**Verslag huishoudelijke elektrische installatie op laagspanning en zeer lage spanning****Algemeen:**

Referentie: 008-20260908-05	Datum controle: 08/09/2026
Keurder: 008

Eigenaar: Gerard Deckers	EAN-code: 541449206005213930
Adres installatie: Consciencelaan 12, 3500 - Hasselt	Nummer teller(s): 1SAG1100634507
	Distributienetbeheerder installatie: Fluvius
Datum uitvoering installatie:	☐ Vóór 01/10/1981 ☒ Tussen 01/10/1981 en 01/06/2020 ☐ Vanaf 01/06/2020
Type:	☒ Wooneenheid ☐ Niet-huishoudelijk ☐ PV ☐ Batterij ☐ Laadpaal

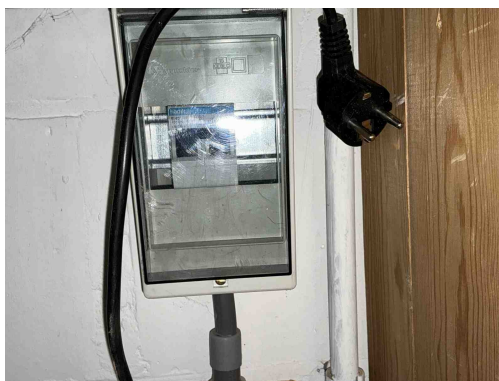
B17 - De voedingsspanning is niet op elk bord vermeld (Boek 1: 3.1.3.3).

Opmerking: Oa bord 1, bord 2, bord ketel

B06 - Het elektrisch verdeelbord heeft niet de minimale beschermingsgraad IPXX-B in een gewone ruimte (Boek 1: 4.2.2.3).

Opmerking: Oa bord 2, bord ketel

B30 - De houder van de beveiliging in een huishoudelijke ruimte is niet voorzien van aangepaste kalibreerelementen (Boek1: 5.3.5.5).

Opmerking: Oa bord ketel

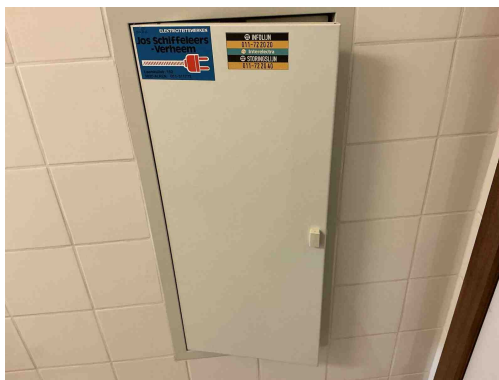
B17 - De voedingsspanning is niet op elk bord vermeld (Boek 1: 3.1.3.3).
Opmerking: Oa bord 1, bord 2, bord ketel

B06 - Het elektrisch verdeelbord heeft niet de minimale beschermingsgraad IPXX-B in een gewone ruimte (Boek 1: 4.2.2.3).
Opmerking: Oa bord 2, bord ketel

D03 - Er is geen differentieelstroominrichting van maximum 300 mA geplaatst in het begin van de elektrische installatie van een residentieel geheel (incl. in de gemeenschappelijke delen) (Boek 1: 4.2.4.3, 4.2.4.4).

B18 - Het volgnummer is niet op elk bord vermeld (Boek 1: 3.1.3.3).
Opmerking: Oa bord 1 en bord 2

B04 - De aanduiding van de kringen, klemmen en/of schakelapparatuur ontbreekt, is onjuist of is onvolledig (Boek 1: 3.1.3.1/5.1.6.1).
Opmerking: Oa bord 1, bord 2

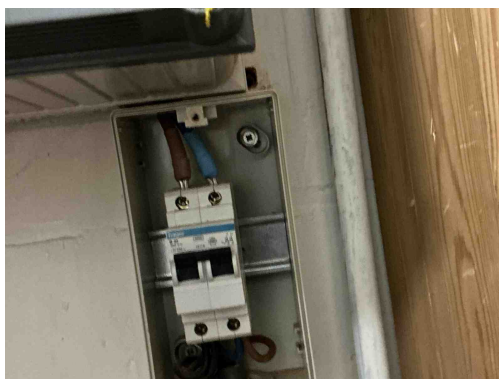
B17 - De voedingsspanning is niet op elk bord vermeld (Boek 1: 3.1.3.3).
Opmerking: Oa bord 1, bord 2, bord ketel

B18 - Het volgnummer is niet op elk bord vermeld (Boek 1: 3.1.3.3).
Opmerking: Oa bord 1 en bord 2

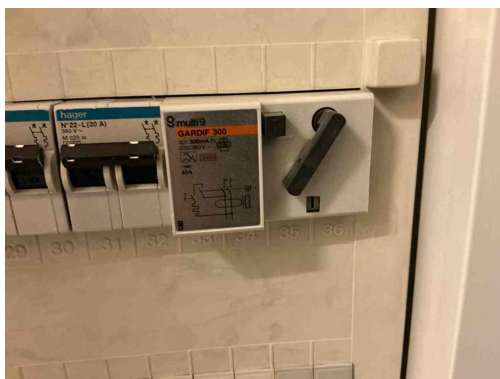
T21 - Het elektrisch materieel is niet geplaatst volgens de voorschriften van de fabrikant/ regels van goed vakmanschap . (Boek 1: 1.4.1.3)

Opmerking: Oa Ophangingsvijzen niet afgedekt bord 1

B18 - Het volgnummer is niet op elk bord vermeld (Boek 1: 3.1.3.3).

Opmerking: Oa bord 1 en bord 2

B04 - De aanduiding van de kringen, klemmen en/of schakelapparatuur ontbreekt, is onjuist of is onvolledig (Boek 1: 3.1.3.1/5.1.6.1).

Opmerking: Oa bord 1, bord 2

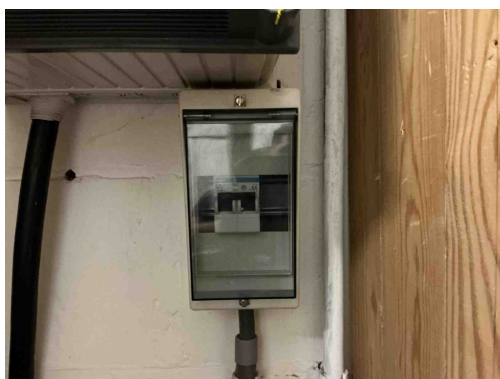
D18 - De ondergeschikte differentieelstroominrichting van max. 30 mA bevindt zich niet onmiddellijk stroomafwaarts van de hoofddifferentieelstroominrichting (incl. gemeenschappelijke delen residentieel geheel) (Boek 1: 4.2.4.3).

Opmerking: Oa bijkomende diff voldoet niet aan max 30mA
